# 志賀原子力発電所2号炉 敷地の地質・地質構造について

敷地内断層の活動性評価  
(コメント回答)

2022年9月16日  
北陸電力株式会社

○当社は、第1049回審査会合(2022年5月20日)において、敷地内断層に関する追加調査結果について説明を行い、以下[1]~[3]の3項目に関するコメントを受けた。

・K-2 H-1.1-87孔 範囲B

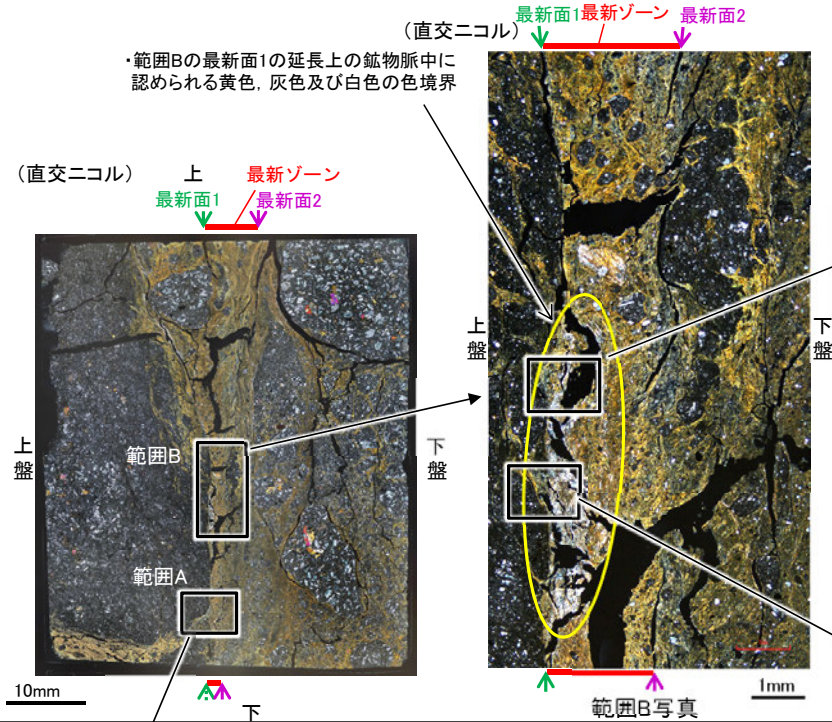
最新面1と鉱物脈の関係については範囲Aで評価しているが、範囲Bにおいて、最新面1の延長上の鉱物脈中に色境界があり、鉱物脈が明確に最新面1を横断しているか分かりづらい。

・最新面1については、範囲Aの最新面1を横断する鉱物脈によって評価を行っている。  
 ・範囲Aにおいて、粘土鉱物(I/S混合層)が最新面を横断して分布し、最新面が不連続となっており、不連続箇所の粘土鉱物(I/S混合層)に変位・変形は認められない。

## ＜新規の薄片の詳細観察(K-2)＞ (P.51～65)

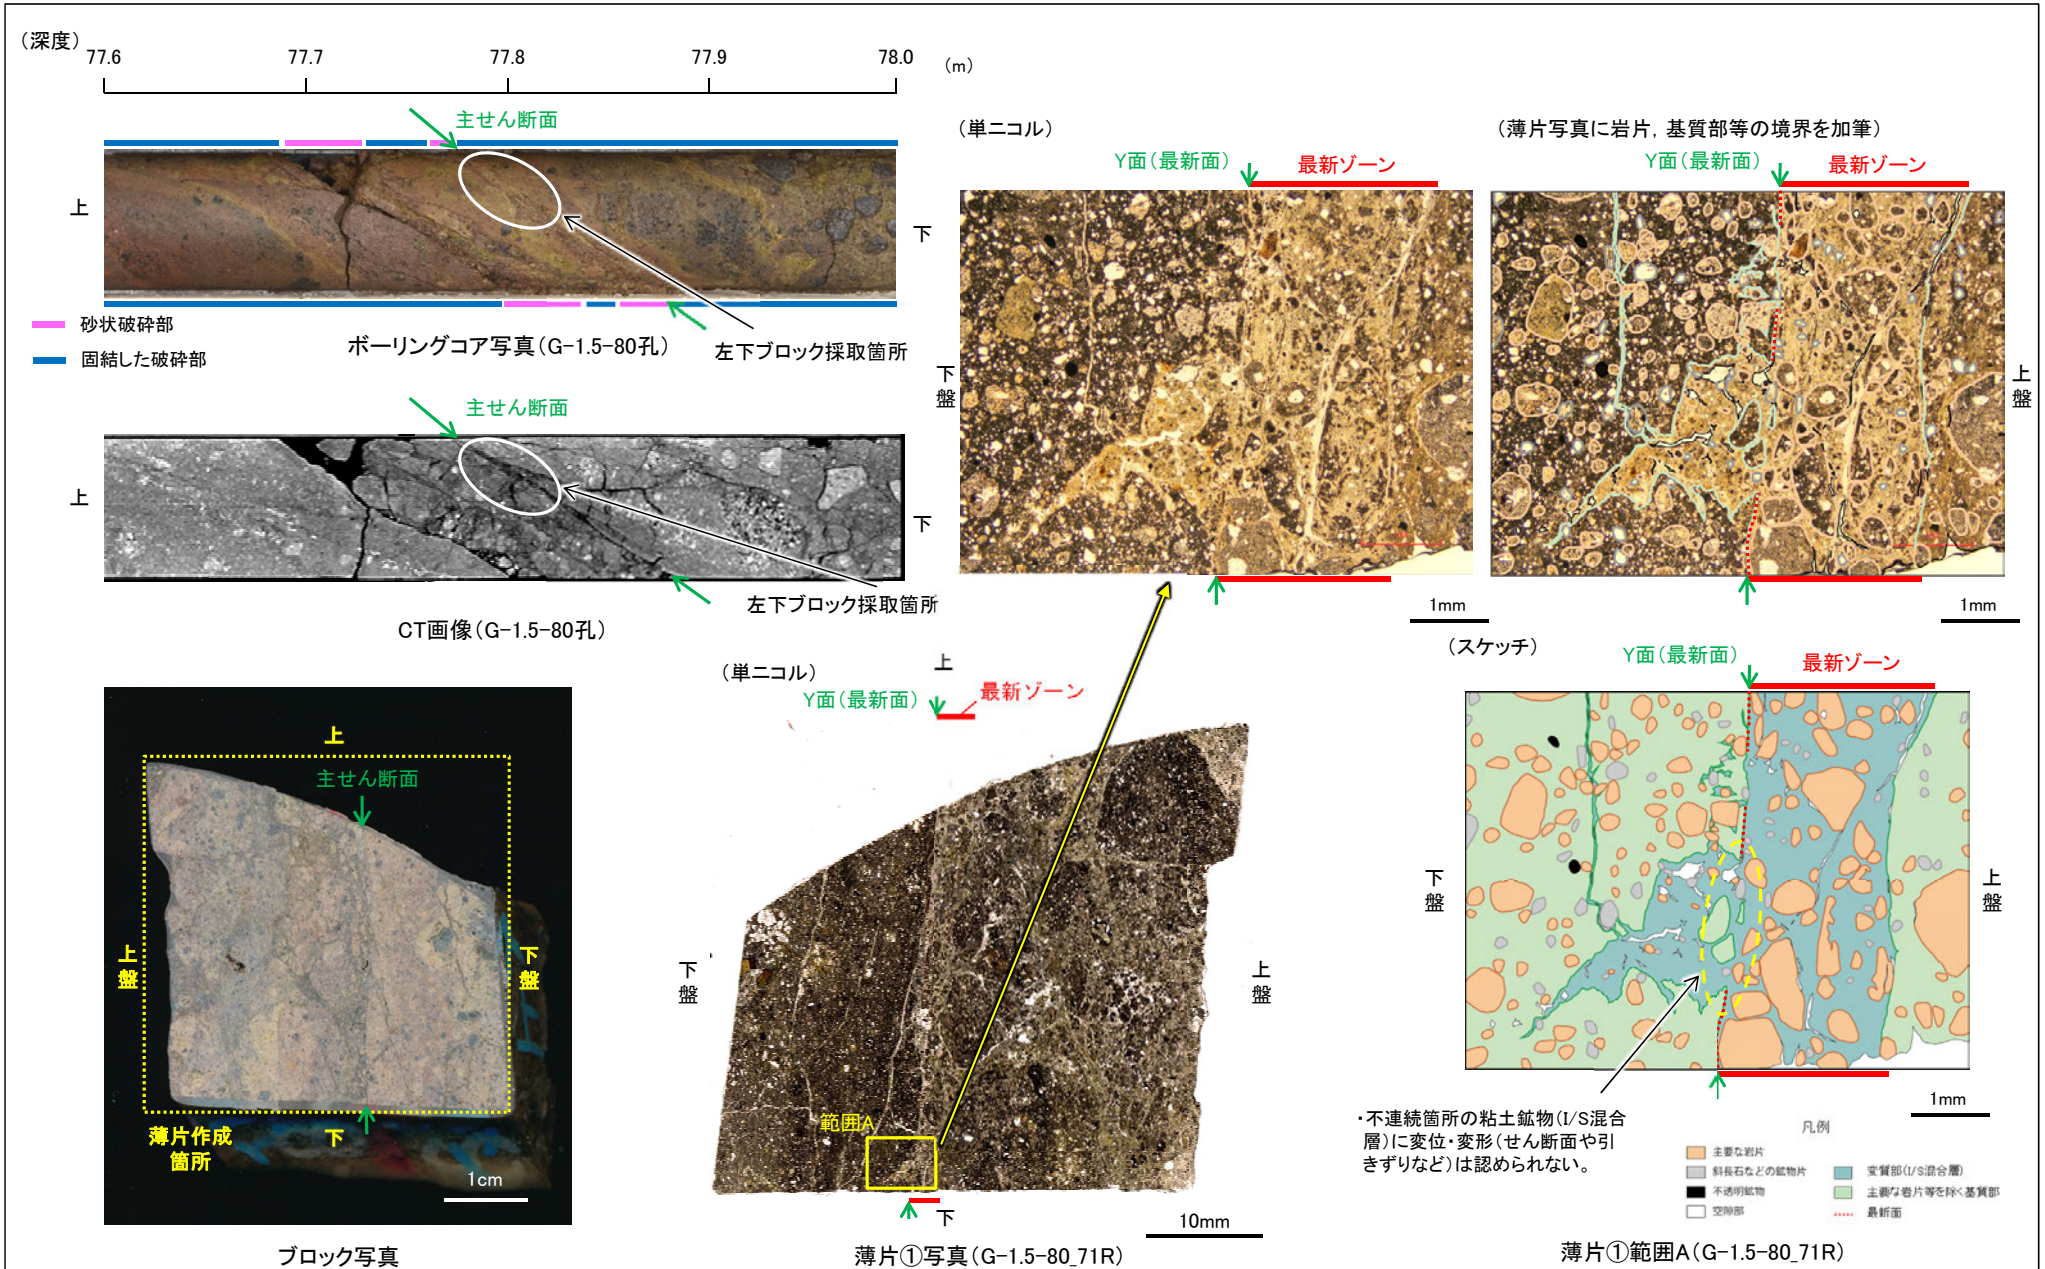
コメントNo.126(1)

・K-2の鉱物脈法による評価の説明性向上を目的として、新たにG-1.5-80孔から薄片①(本頁)及び薄片②(次頁)を作成し、断層活動(最新面)と変質鉱物との関係による評価を行った。

・粘土鉱物(I/S混合層)が最新面を横断して分布し、最新面が不連続になっており、不連続箇所の粘土鉱物(I/S混合層)に変位・変形は認められない。

・K-18 H-0.2-75孔 薄片②

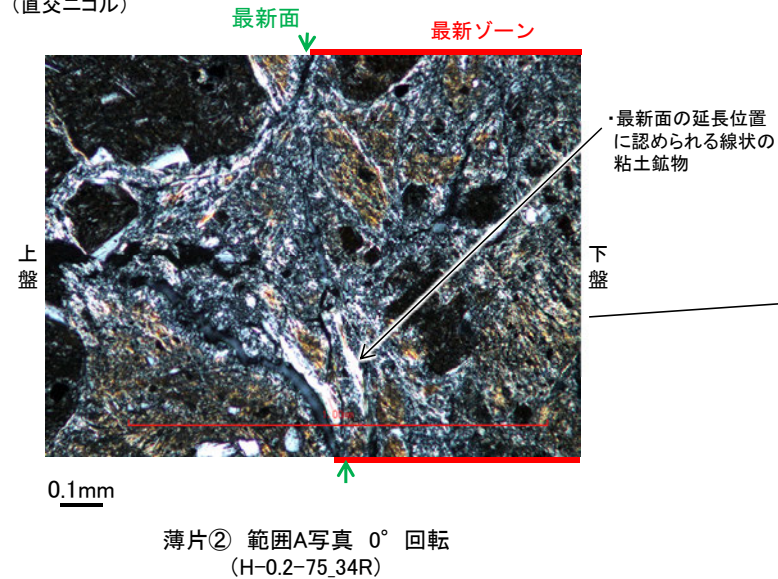
最新面の延長上に割れ目や線状の粘土鉱物があり、鉱物脈が明確に最新面を横断しているか分かりづらい。

## ＜新規の薄片の詳細観察(K-18)＞ (P.104～112)

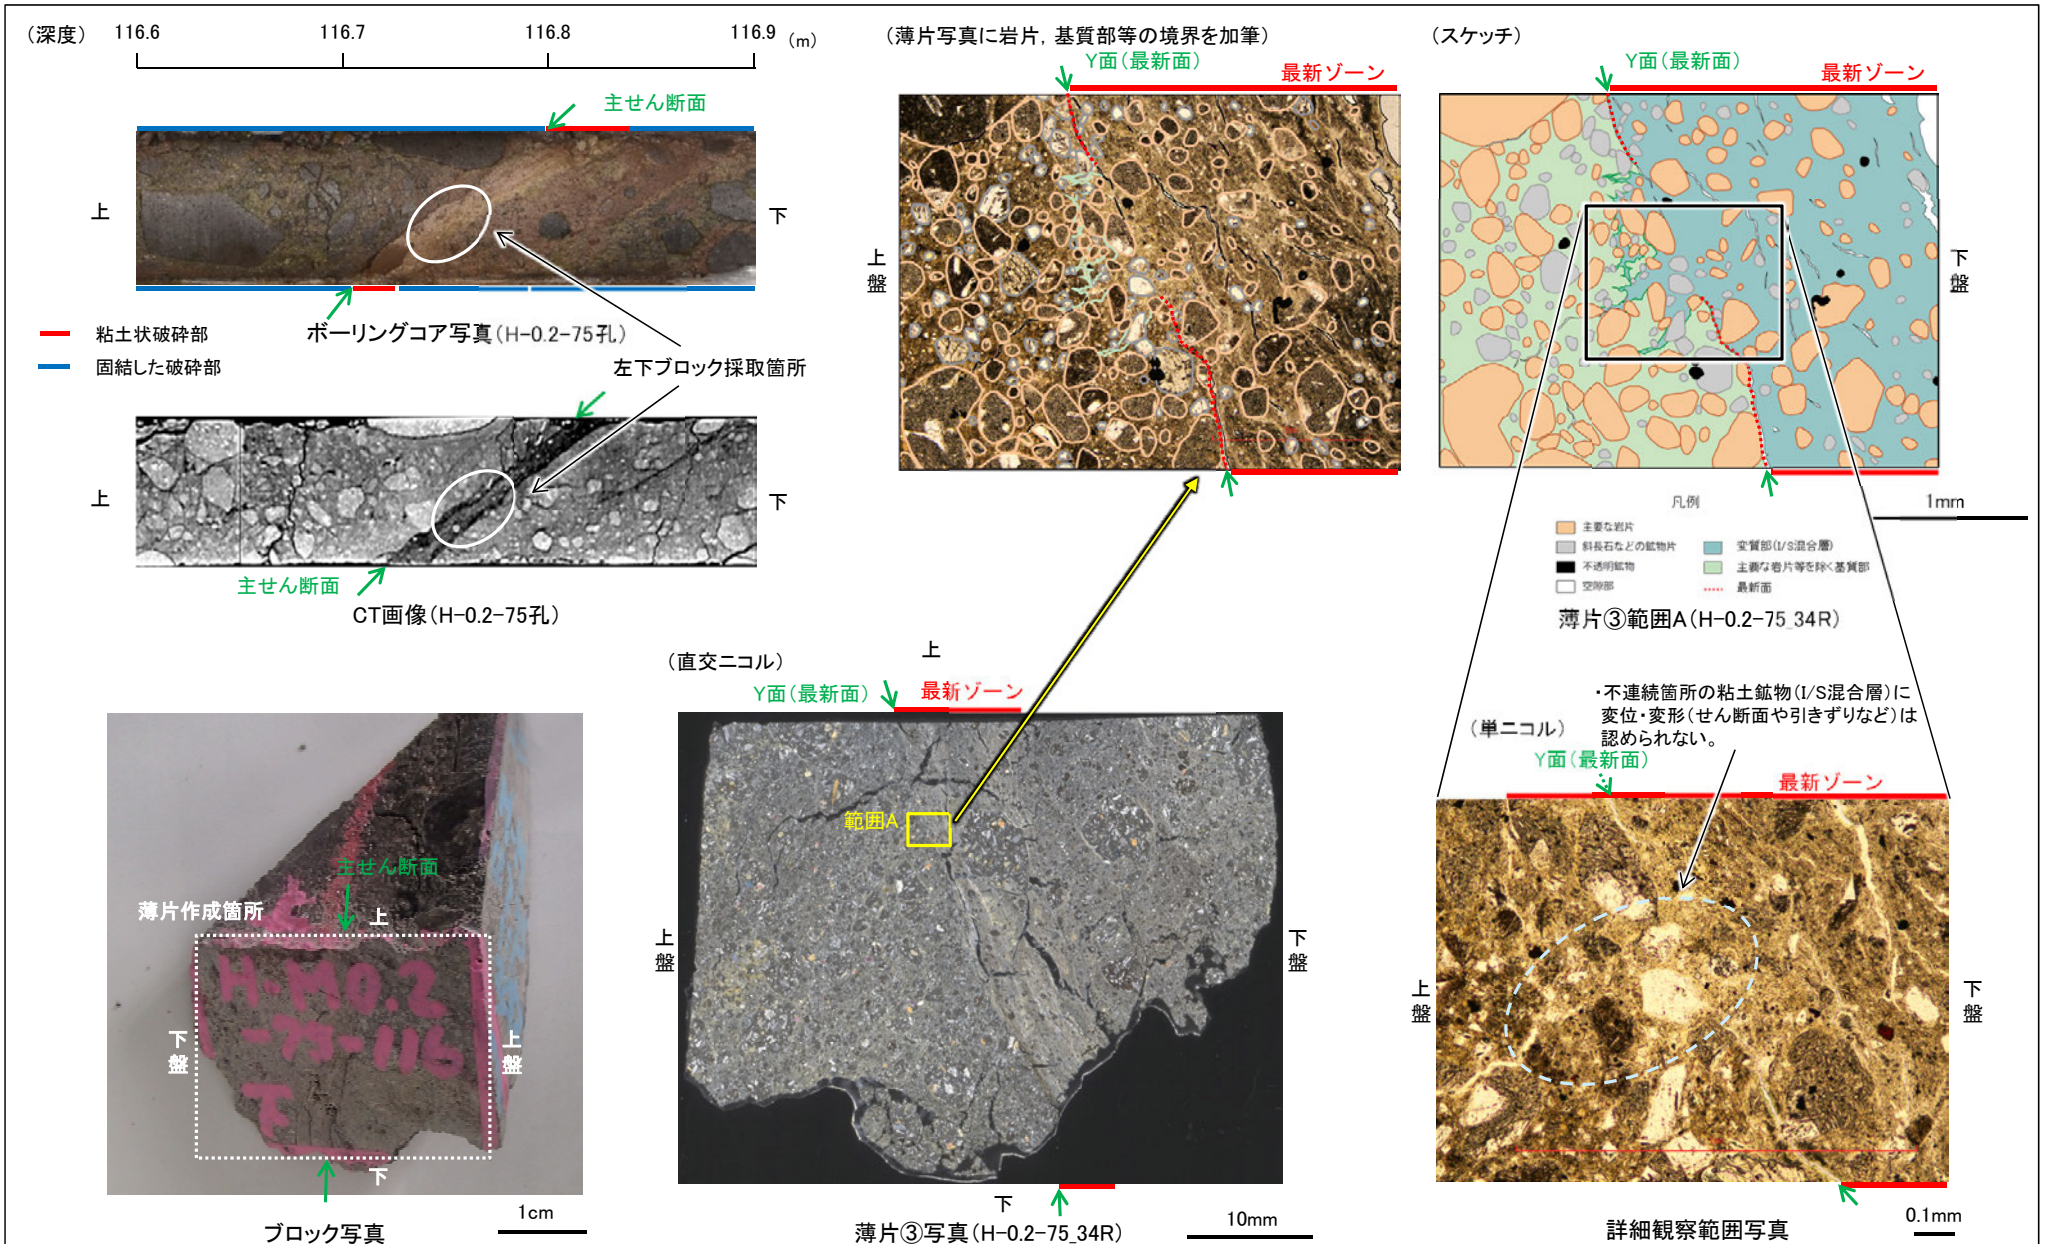
コメントNo.126(2)

・K-18の鉱物脈法による評価の説明性向上を目的として、H-0.2-75孔において、既存の薄片①②に加えて新たに薄片③を作成し、断層活動(最新面)と変質鉱物との関係による評価を行った。

・粘土鉱物(I/S混合層)が最新面を横断して分布し、最新面が不連続になっており、不連続箇所の粘土鉱物(I/S混合層)に変位・変形は認められない。

## 【回答の概要】 (P.199~204)

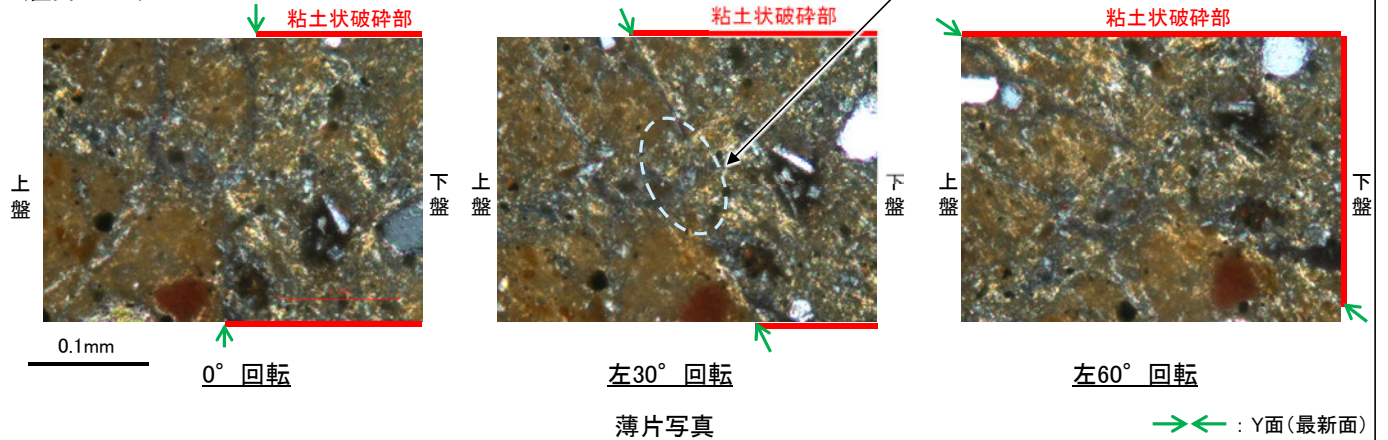
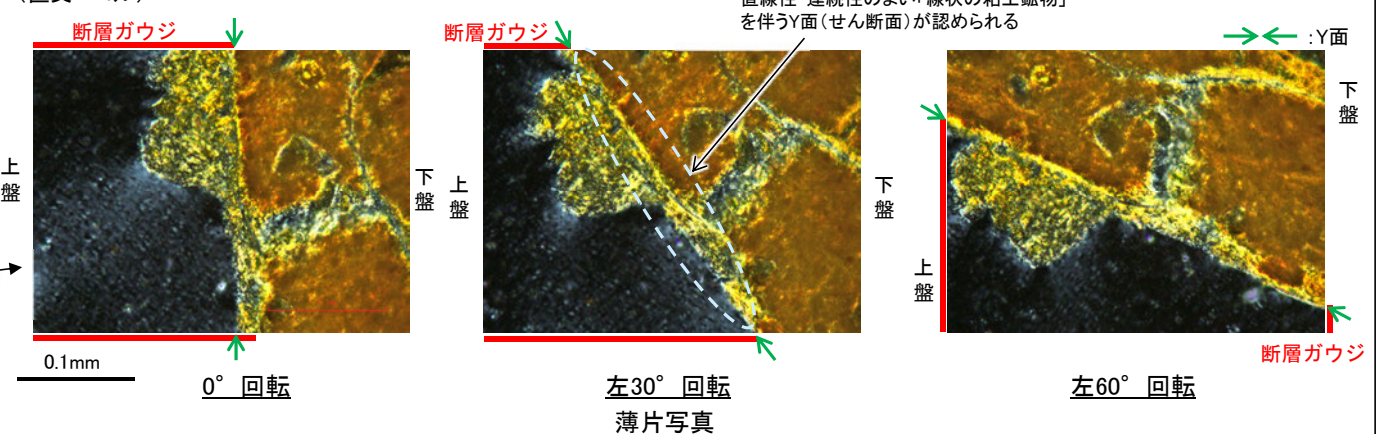
薄片観察における下記の点について、改めてデータを示した上で、敷地内断層と福浦断層の違いについてより詳細に説明すること。  
 ・敷地内断層と同様、福浦断層においても粘土鉱物がY面を横断しているように見える点。

不連続箇所の粘土鉱物 (I/S混合層) に変位・変形 (せん断面や引きずりなど) は認められない

・Y面 (最新面) を粘土鉱物 (I/S混合層) が横断して、Y面 (最新面) が不連続になっており、不連続箇所の粘土鉱物 (I/S混合層) に変位・変形は認められない。

・Y面を横断しているように見える箇所の粘土鉱物 (ハロイサイト等) 中に「線状の粘土鉱物」を伴うY面が連続的に認められ、この粘土鉱物 (ハロイサイト等) はY面によって切られている。

### <K-3の観察結果の例>

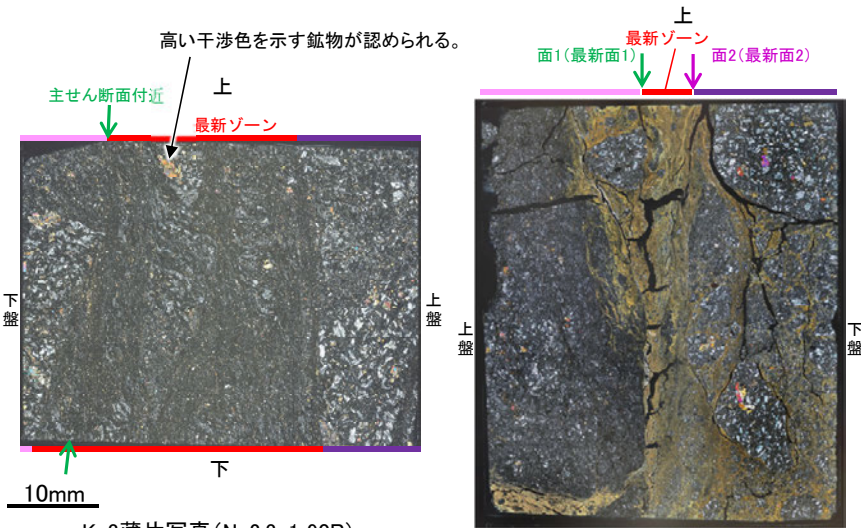
K-3については、他の評価対象断層と見た目や性状が異なることから、含まれる鉱物等の違いの有無等を明らかにした上で、形成環境等の検討結果も踏まえた評価について説明すること。

・K-3は浅部・深部ともに、正断層センスの固結した破砕部のみからなるが、K-3以外の評価対象断層は、固結した破砕部と逆断層センスの粘土状破砕部を介在する。

・K-3は、その他の評価対象断層と異なり、直線性・連続性のよい面構造は認められず、高い干渉色を示す鉱物が認められる。
